PROPOSTA URBANISTICA – VALUTAZIONE AMBIENTALE STRATEGICA

Per Piano attuativo di iniziativa privata sito nel Comune di Bibbona (LI)
Area "D3_Area del Cappine" – Scheda Normativa n.4 del R.U.

RAPPORTO AMBIENTALE DELLA VALUTAZIONE AMBIENTALE STRATEGICA

[Tav. 6 – Planimetria di progetto quotata, del Piano Attuativo]

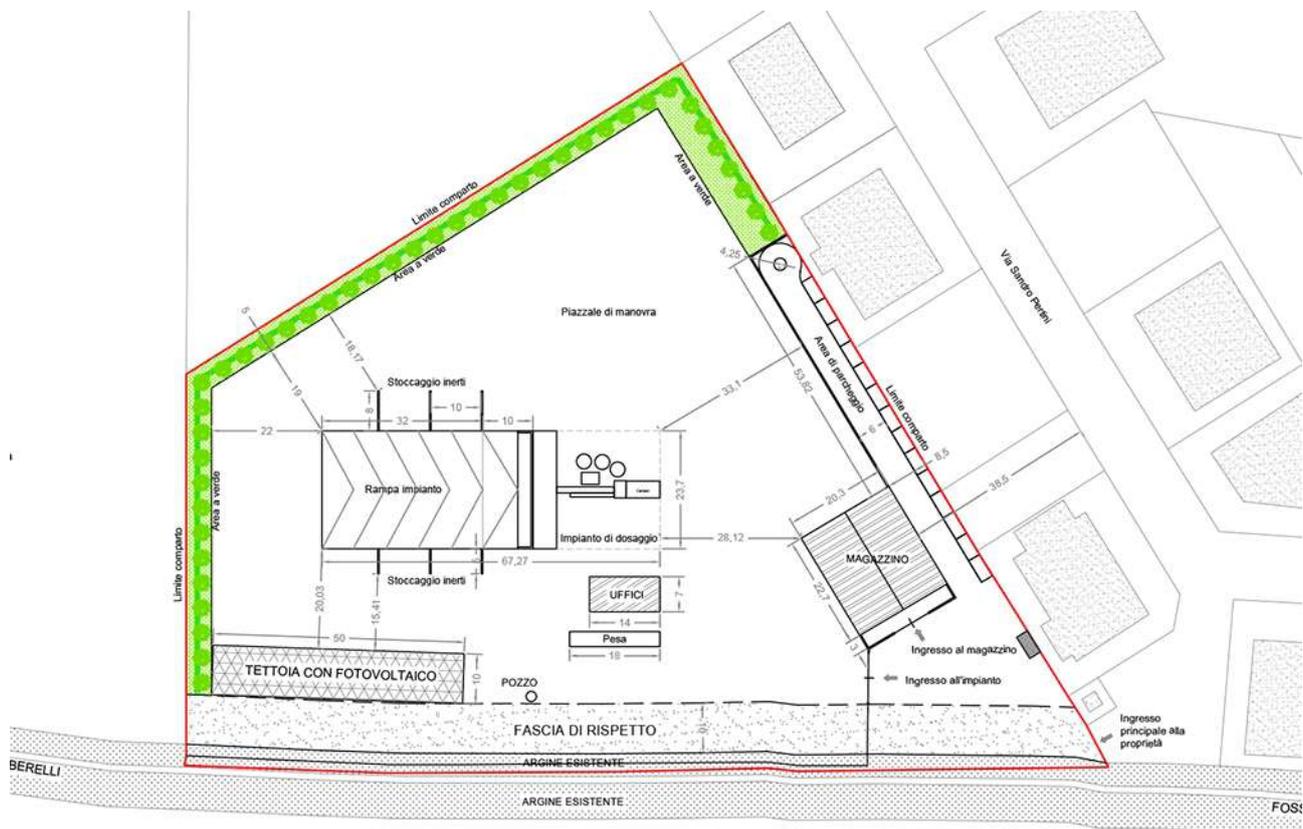
Contributo: Parere favorevole precisando che la "fascia di rispetto" (corso d'acqua denominato Alberelli) non dovrà essere inferiore a m 4,00 per consentire il passaggio delle macchine operatrici.

Analisi: Come si evince dalla Tav. 6 – Planimetria di progetto quotata, del Piano Attuativo, la fascia di rispetto è di 10,00 m.

[Tav. 6 – Planimetria di progetto quotata, del Piano Attuativo]

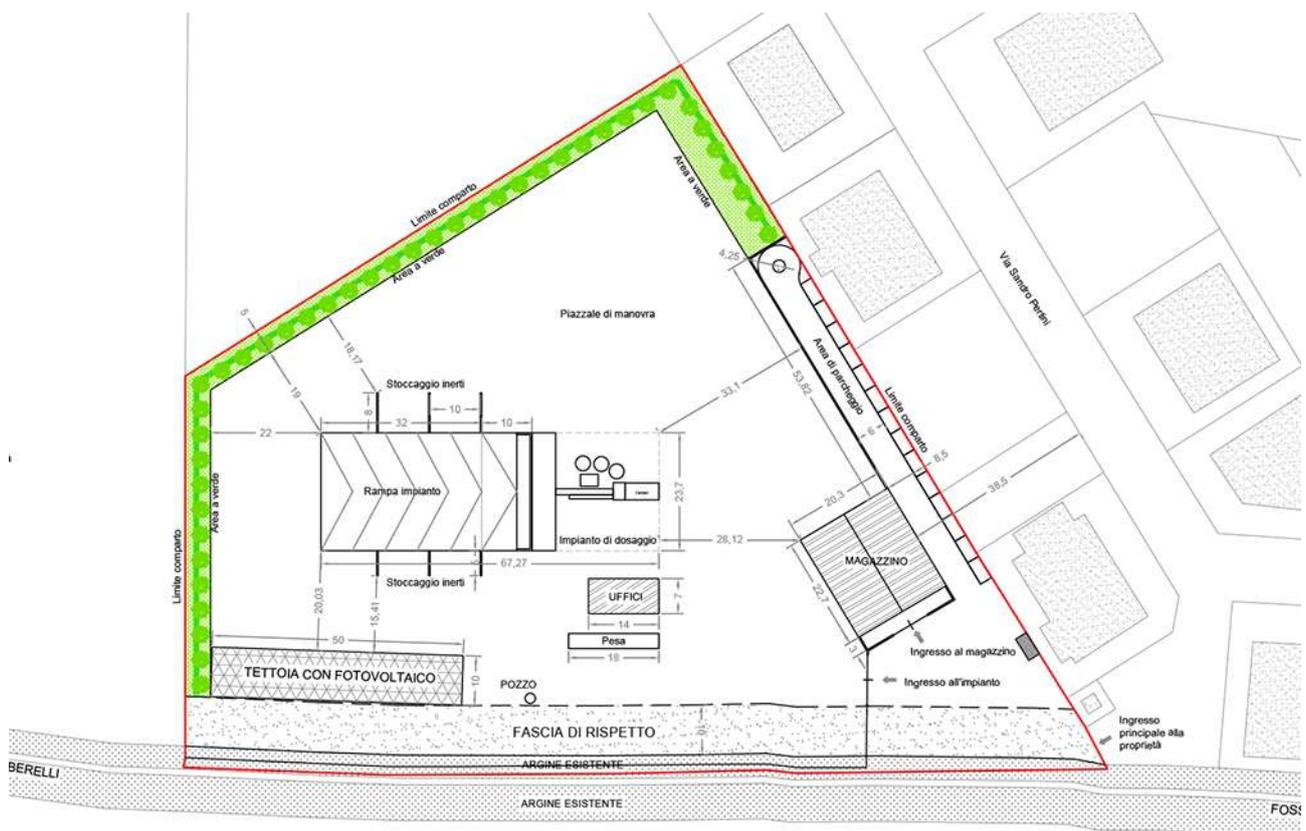
Contributo: estendere le piantumazioni con fasce di filtro verde lungo tutto il perimetro dell'area, anche in relazione alla tipologia delle attività presenti nella zona commerciale, e in relazione ai possibili impatti ambientali delle attività che si andranno ad installare;

Analisi: Come si evince dalla Tav. 6 – Planimetria di progetto quotata, del Piano Attuativo, sul perimetro dell'intervento sono già previste fasce verdi di filtro. Rimangono escluse porzioni del lato est in quanto sono stati inseriti i parcheggi, e la fascia di rispetto dal corso d'acqua denominato Alberelli a sud, in quanto acqua pubblica, anche in accordo al contributo del settore **Consorzio Bonifica 5 Toscana Costa** (vedi paragrafo 2.4.1).
